## HL905N/HL905N.0 Unterputz Rohrbelüfter, flach

Das neue Unterputz Rohrbelüftungsventil **HL905N/HL905N.0** unterscheidet sich von seinem Vorgänger HL905 durch eine flachere Bauweise. Diese Neuerung ermöglicht den Einbau des Ventils jetzt auch in Trockenbauwände mit 75 mm breiten Ständerprofilen. Die Gesamttiefe des Ventils (165 mm) hat sich nicht geändert. Um diese beizubehalten ist der ablängbare Bauschutz verlängert worden. Das Vorgängermodell wird ab dem 1. Quartal 2021 ersetzt.

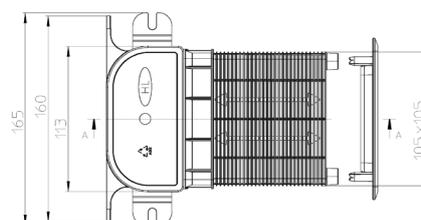
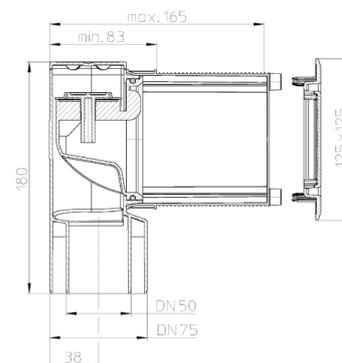
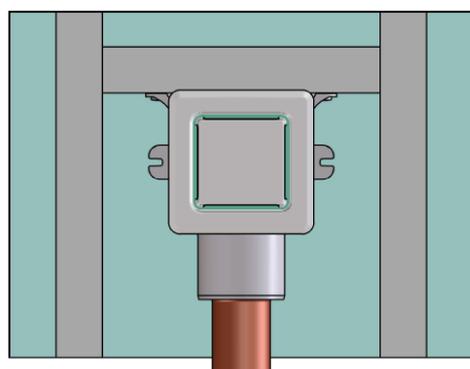
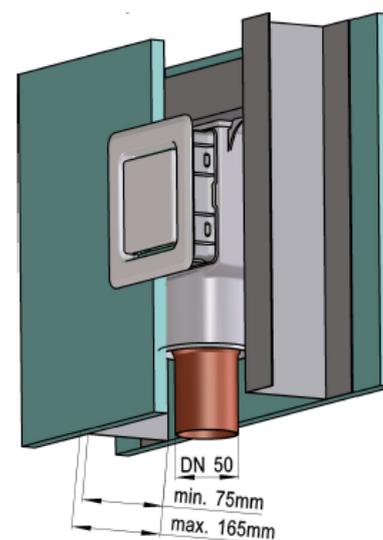
Zusätzlich neu sind die beiden Befestigungslaschen auf der Oberseite des Belüftungsventils, welche die Befestigung des Ventils an horizontale Profile ermöglicht. Funktionsteil, Belüftungsmembran und Bauschutz sind neu überarbeitet worden und mit dem Vorgänger HL905/HL905.0 nicht kompatibel. An den Abdeckungen wurden keine Änderungen durchgeführt und werden in gewohnter Art und Weise geliefert und montiert. Trotz flacher Bauweise hat sich die Luftdurchlasskapazität von 13 l/s nicht geändert.
